改善箇所説明図

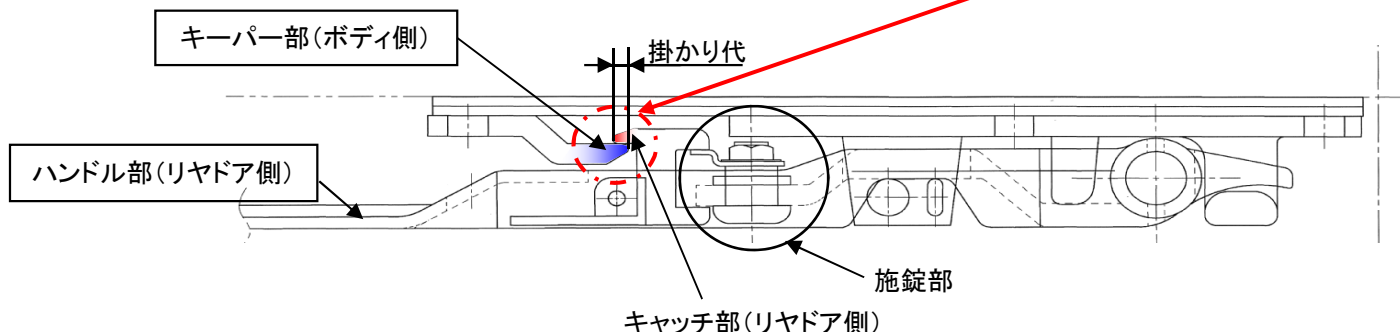
基準不適合発生箇所

ウイングボデーのスチール製アンダーロック式リヤドアハンドル仕様車において、リヤドアハンドルのキャッチ部とキーパー部の掛かり代が不足しているものがある。そのため、リヤドアハンドルを閉めた後に施錠がされていない状態で走行した場合、走行中の荷台のねじれなどの影響によりキャッチ部が開く

全車両、リヤドアハンドルの仕様を確認し、スチール製のリヤドアハンドル仕様車はキャッチ部とキーパー部の掛かり代を点検する。点検の結果、掛かり代が基準値以下の場合、キャッチ部先端の磨耗状況を点検し、
 ①キャッチ部先端に磨耗が見られる場合は、ハンドル部及びキーパー部を交換し、掛かり代が基準値を満たすように取り付ける。
 ②キャッチ部先端に磨耗がない場合は、掛かり代を調整する。
 また、使用者に、リヤドアハンドルを閉めた後に施錠を実施していただくことを周知するとともに、コーションプレートを確認し、ドアハンドルの施錠を促す記載がないものは、「ドアハンドルを確実に閉めて施錠の事」を記載

識別：キーパー部取付けボルトに識別ペイント(白色)を塗布する。
